Oggetto: [ID_VIP 8220] Procedura di Valutazione di Impatto Ambientale ai sensi dell'art.23 del D.Lgs 152/2006 relativa al progetto di un impianto agrivoltaico denominato "Iudica", della potenza pari a 78 MW e delle relative opere di connessione alla RTN, da realizzarsi nei Comuni di Castel di Iudica (CT), Ramacca (CT) e Aidone (EN), in località "Cacocciola" e "Belmontino Sott.no". Proponente: Energia Pulita Italiana 2 s.r.l.

Riscontro alle richieste di integrazioni

FIGURA 2 – SEZIONE TRASVERSALE SISTEMA FOSSI + TRINCEE

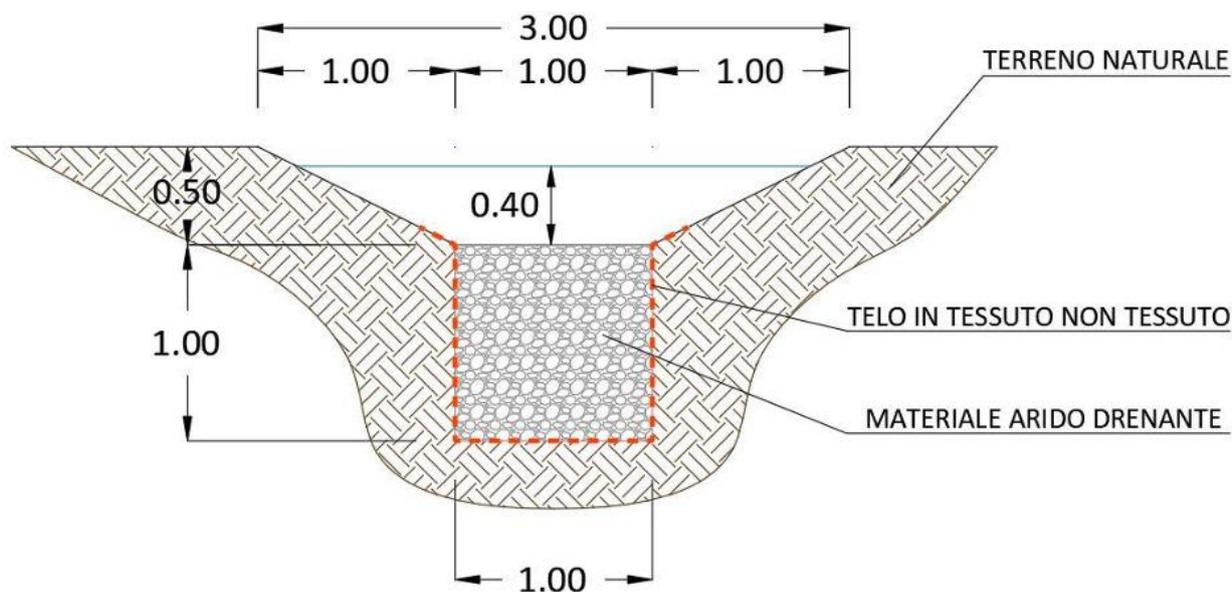
A pag. 191 del SIA riporta *"in considerazione della natura prevalentemente argillosa dei terreni di progetto, in quanto, soprattutto in zone caratterizzate da pendenze più accentuate, potrebbero avere luogo movimenti superficiali del terreno in seguito ad abbondanti precipitazioni. Sarebbe pertanto opportuno pianificare non solo un adeguato studio di regimentazione dei deflussi superficiali ma anche una continua manutenzione e monitoraggio."* La Commissione chiede di chiarire questi aspetti indicando il tipo di interventi di regimazione idraulica che si intende adottare per ciascuna macroarea, prediligendo interventi di ingegneria naturalistica.

Al fine di assicurare l'invarianza idrologica e idraulica del sito, si prevede la realizzazione di **fossi con inserimento di trincee drenanti** al loro interno mediante l'approfondimento dello scavo fino ad 1.00 m al di sotto della base minore della sezione trapezoidale del fosso, con successivo riempimento in materiale arido drenante e rivestimento con telo in tessuto non tessuto in modo da evitare il progressivo interrimento della frazione fine all'interno della trincea. Tali sistemi sono stati progettati tenendo conto del trasporto di materiale fine che, come noto, tendono ad occludere i pori del materiale di riempimento delle trincee, con conseguente riduzione della capacità filtrante. Il sistema di deflusso verso il CIR (corpo idrico ricettore) è stato progettato considerando:

- Realizzazione di fossi con funzione di captazione e convogliamento;
- Trincee drenanti poste al di sotto dei fossi.

Le trincee drenanti vengono realizzate mediante uno scavo di 1m sotto la base minore della sezione trapezoidale del fosso, con successivo riempimento in materiale arido drenante e rivestimento con telo in tessuto non tessuto.

FIGURA 3 – INDIVIDUAZIONE AREE DI COLLASSO DELLA DIGA DI OGLIASTRO – I PUNTI 2.9, 2.10, 2.11, 2.12 RAPPRESENTANO LE INTERFERENZE CON IL CAVIDOTTO CHE VERRANNO RISOLTE VIA TOC (CFR. IUDICA-PDR15)

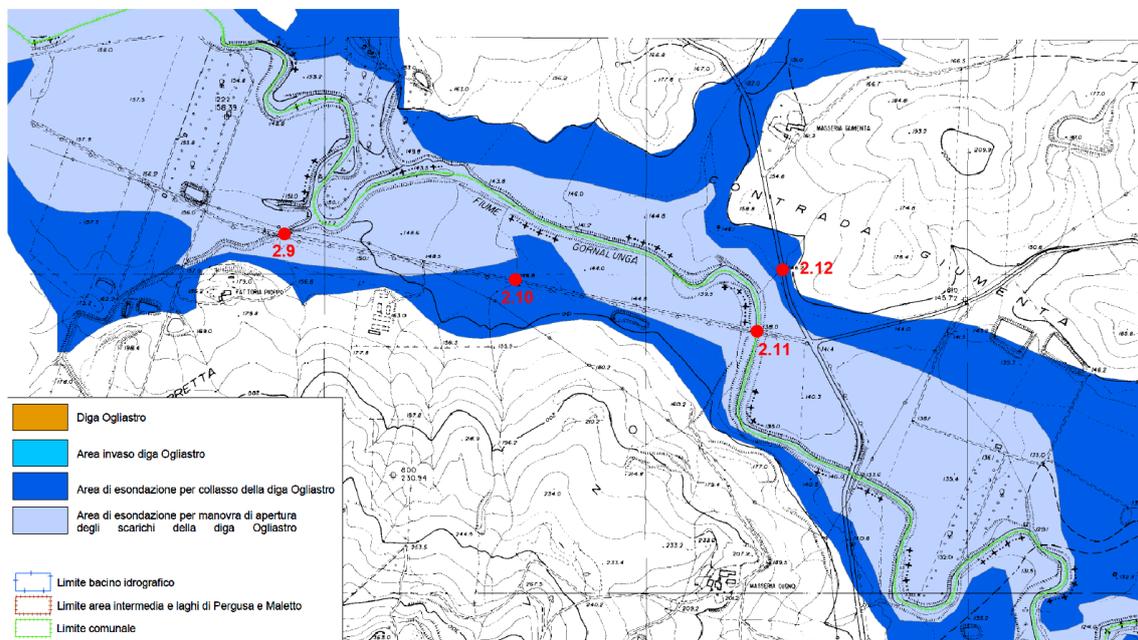
verifica della conformità con il PAI e con le aree di esondazione per collasso e manovra degli organi di scarico della diga Ogliastro, anche in relazione al nuovo cavidotto.

Di seguito si riporta uno stralcio della carta PAI con individuazione delle aree di esondazione per collasso della diga Ogliastro, indicando contestualmente i punti di interferenza con il reticolo idrografico mediante tecnica TOC che si sovrappongono a tali aree.

Si rappresenta che, data la vita utile dell'opera (circa 30 anni), la probabilità che tale evento di esondazione per collasso della diga (mediante per la progettazione di una diga si considera un tempo di ritorno di 1000 - 2000 anni) risulta pressoché improbabile. In ogni caso, le interferenze in essere, essendo gestite mediante tecnologia TOC, non costituiscono ostacolo al libero deflusso delle acque.

FIGURA 22 – ANALISI DEL CUMULO CARTOGRAFICO (IUDICA-IAT29)

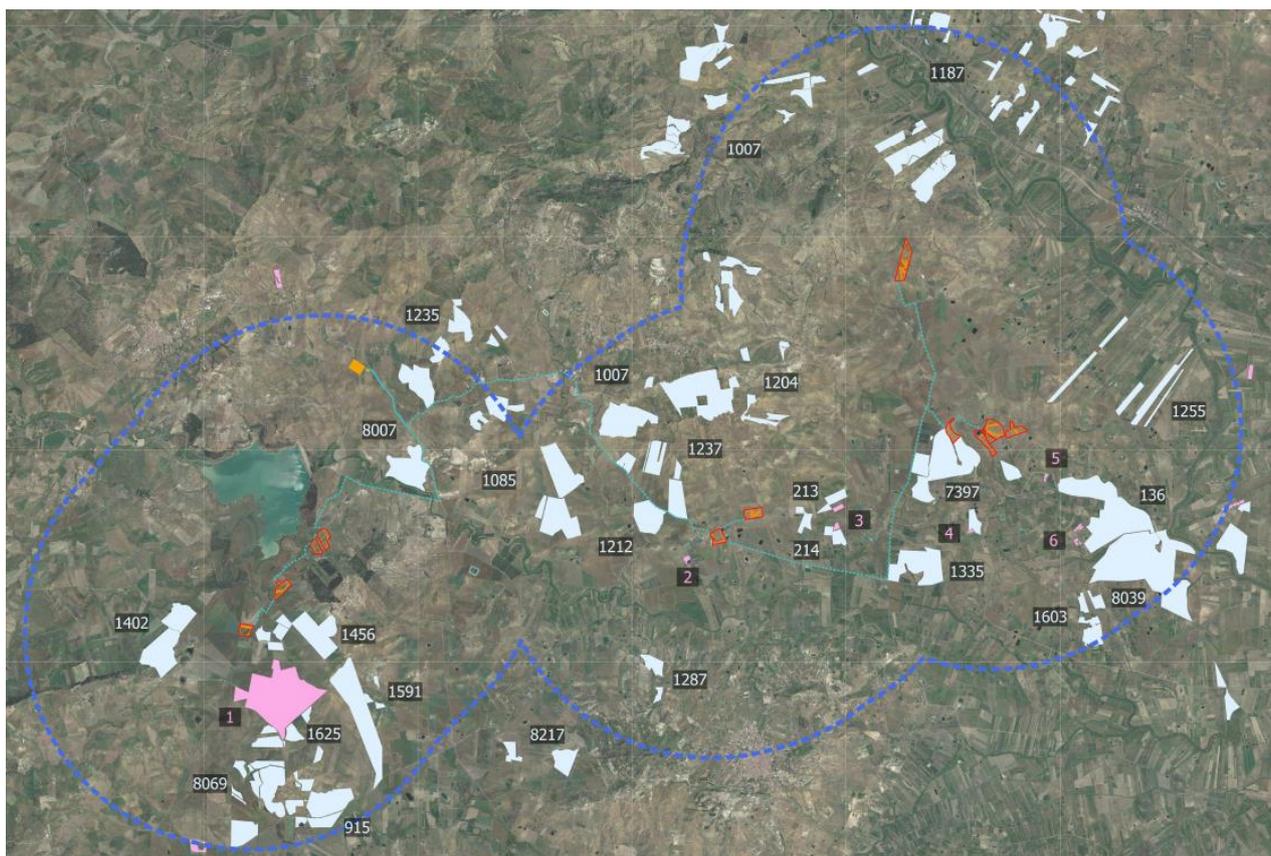
Tenuto conto che il Proponente ha considerato solo gli impianti esistenti si chiede di estendere l'analisi verificando anche l'effetto cumulo con gli impianti in Autorizzazione, VIA regionale e nazionale, valutando le possibili interferenze sia in fase di esercizio che di costruzione, per le diverse componenti ambientali.

La stima dell'impatto legato al cumulo con le altre iniziative di impianti fotovoltaici è stata integrata considerando anche gli impianti in Autorizzazione (in VIA regionale e nazionale) rispetto a ciascuna componente ambientale potenzialmente impattata. Il paragrafo è consultabile nel complesso qui:

- *IUDICA-IAT29_Analisi del cumulo cartografico*
